Objet : BRUXELLES. Rue Laneau, 39.

Demande de permis d'urbanisme portant sur la division d'une maison unifamiliale en 4 logements impliquant l'extension du rez-de-chaussée et le réaménagement du jardin ; l'aménagement d'une terrasse commune au 1er étage et le réaménagement de la zone de recul avec un espace vélos et un emplacement de parking à ciel ouvert

Avis de la CRMS

Façade principale. Situation projetée.

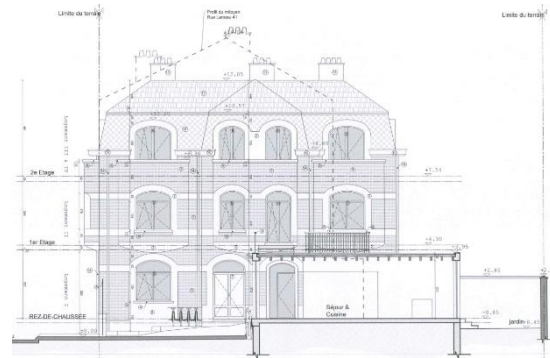
Compte tenu de la configuration de la maison, la façade donnant sur l'ancien jardin, constitue la façade principale de la maison et présente une architecture très soignée et parfaitement symétrique. Cette façade bénéficie par ailleurs d'une visibilité depuis l'ancienne maison communale et les interventions prévues, notamment l'extension projetée impacteront le cadre urbain du bien classé. La CRMS estime que l'extension, tant par sa composition que sa matérialisation porterait non seulement atteinte aux vues depuis le monument classé mais s'intégrerait particulièrement mal dans l'architecture de la maison et la dévaloriserait. L'extension masquerait en effet une partie de la façade rompant ainsi fortement son équilibre, sa symétrie et sa composition. Sa matérialisation en béton s'intègre difficilement avec la façade en briques et simili-pierre et accentue la rupture avec l'architecture existante. Dès lors, la CRMS s'oppose fermement à cette extension et demande de conserver la façade dans sa configuration d'origine. Dans ce cadre, la CRMS ne peut pas non plus valider la régularisation des châssis en PVC qui constituent un appauvrissement des façades. Elle plaide pour leur remplacement par des châssis plus qualitatifs qui s'inscrivent mieux dans la typologie des façades. La terrasse en toiture de la nouvelle extension ainsi que la hauteur de cette dernière, plus élevée que le mur mitoyen, soulève la question du bon aménagement des lieux.
